**Avis de la Mission Régionale d'Autorité environnementale
de Bourgogne-Franche-Comté
sur le projet de centrale photovoltaïque au sol
au lieu-dit « Montagne de Verre »
sur la commune de Guillon-Terre-Plaine (89)**

N °BFC-2021-3146

Localisation des enjeux écologiques (extrait du dossier page 106 EIE)

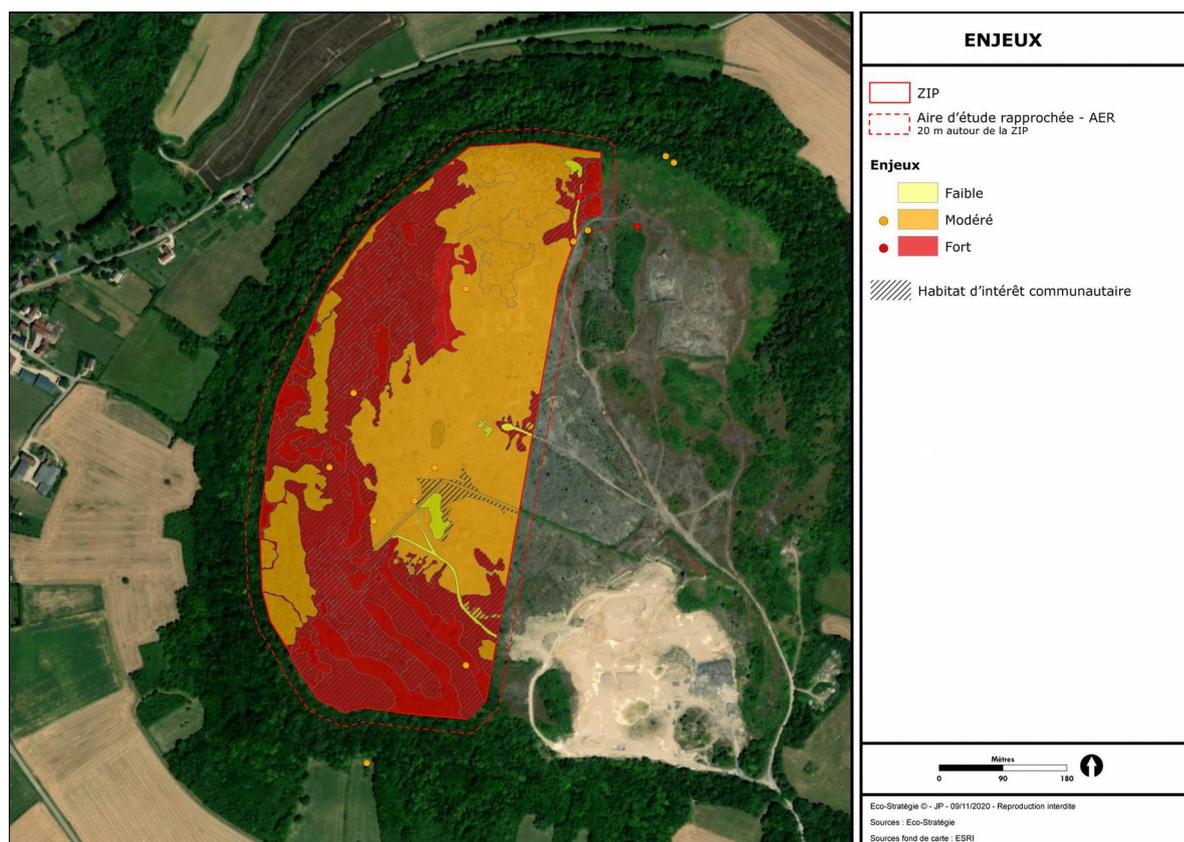
Le dossier indique que le projet a été conçu en évitant les secteurs à enjeux forts pour la flore, l'avifaune et les chiroptères, notamment au niveau d'une station de Trèfle souterrain de 60 m², des principaux talus, de 5 800 m² de zones de fourrés, des boisements périphériques et de l'arbre gîte potentiel. Un espacement des rangées de panneaux est en outre prévu pour maintenir une bande ensoleillée d'au moins 2,5 m entre mi-avril et mi-septembre sur les 7,89 ha d'habitats de pelouses sèches d'intérêt communautaire concernés, ce qui serait également favorable à la flore patrimoniale et à l'avifaune nicheuse, notamment l'Alouette lulu et la Pie-grièche écorcheur, selon le retour d'expériences évoqué en p.163 de l'étude d'impact qui mériterait d'être davantage détaillé. Des surfaces relativement importantes à enjeux écologiques forts restent cependant impactées par le projet. **La MRAe recommande de préciser dans l'étude d'impact la part des surfaces impactées pour chaque enjeu écologique fort par rapport à la surface totale présente dans la ZIP, ainsi que pour les stations d'espèces de flore patrimoniale (particulièrement l'Epilobe à feuilles de romarin), considérées à enjeu modéré.**
